INFORME DE VISITA DE CONTROL N° 011-2023-OCI/0449-SVC

"CORTE TÉCNICO Y FINANCIERO DE LA OBRA: MEJORAMIENTO DE CAMPO DEPORTIVO CON GRASS SINTÉTICO EN EL BARRIO DE LAS LOMAS DE QUIURACHACAN DEL DISTRITO DE HUARIACA - PROVINCIA DE PASCO - DEPARTAMENTO DE PASCO"

INFORME DE VISITA DE CONTROL
N° 011-2023-OCI/0449-SVC

Imagen n.°1:
Vista de estado situacional del Servicio Higiénico (SS.HH.)

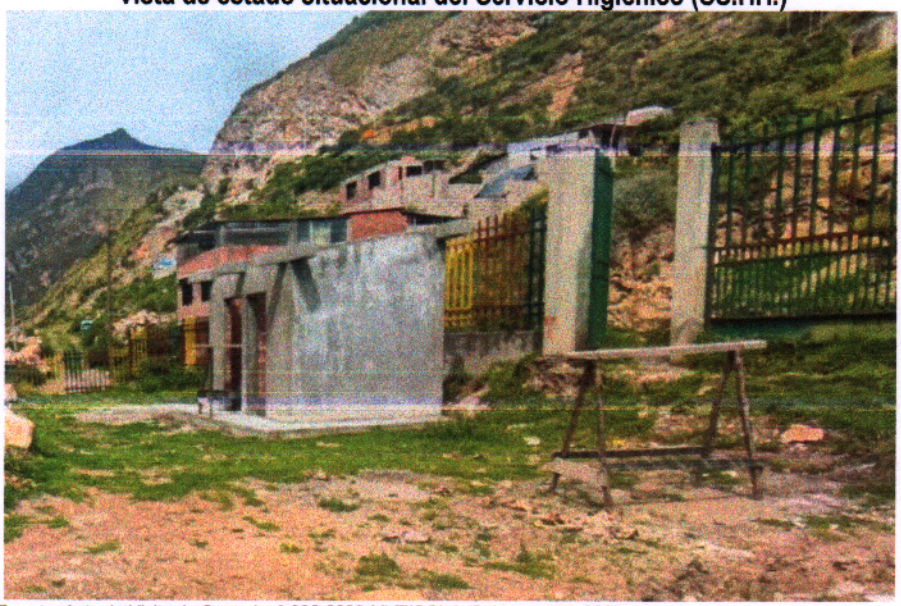
- ✓ Deficiente construcción en las vigas de la Partida 05. Servicio Higiénico, existiendo cangrejeras en toda la longitud, se estaría transgrediendo la partida 05.03.02.03.01 CONCRETO Fc=210 KG/CM2, como se observa en la siguiente imágen:

En las imágenes se observan que en las vigas existe presencia de cangrejeras, esto conlleva, a que haya posibles fallas estructurales por la corrosión de acero (filtración de agua) y demás agentes ambientales, ya que no han cumplido el método de construcción según las especificaciones técnicas.

Sobre el particular, es preciso señalar que las cangrejeras son zonas con vacío o bolsas de aire, con pérdida o separación de finos por causa de la segregación del concreto durante el proceso de vaciado, lo cual provoca perjuicio o daño a los elementos estructurales de acuerdo a lo señalado en la Norma E.060 Concreto Armado del Reglamento Nacional de Edificaciones.

Imagen n.°3	**Imagen n.°4**
En la imagen se observan las puertas (rejas) existentes para el acceso peatonal y vehicular.	En la imagen se observan que el acceso es accidentado, por lo tanto, es de alto riesgo, ya que no cuenta con las mínimas condiciones de accesibilidad (pendiente, ancho).

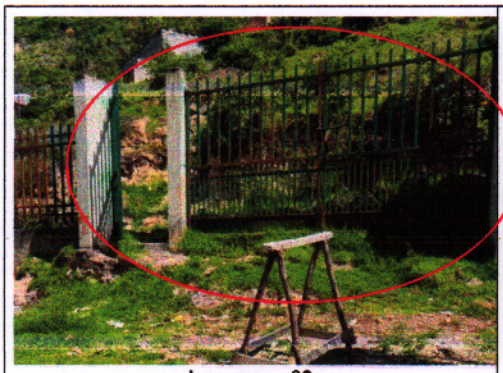
✓ Partida de acceso peatonal y vehicular no considerados en el expediente técnico primigenio

Imagen n.°5	**Imagen n.°6**
En la imagen se observan taludes mayores a 100% de inclinación.	En la imagen se observa la zona de mayor riesgo por la colindancia que tiene con vivienda aledaña y la carretera (parte superior).

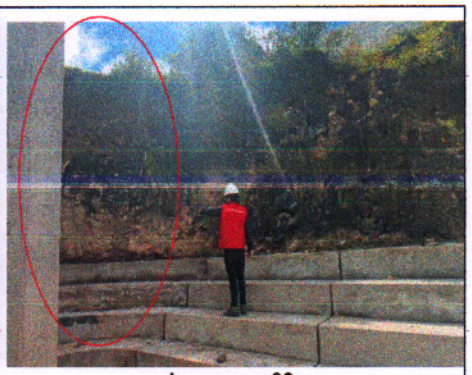
✓ Partida de muro de contención no contemplados en el expediente técnico primigenio como se observa a continuación:
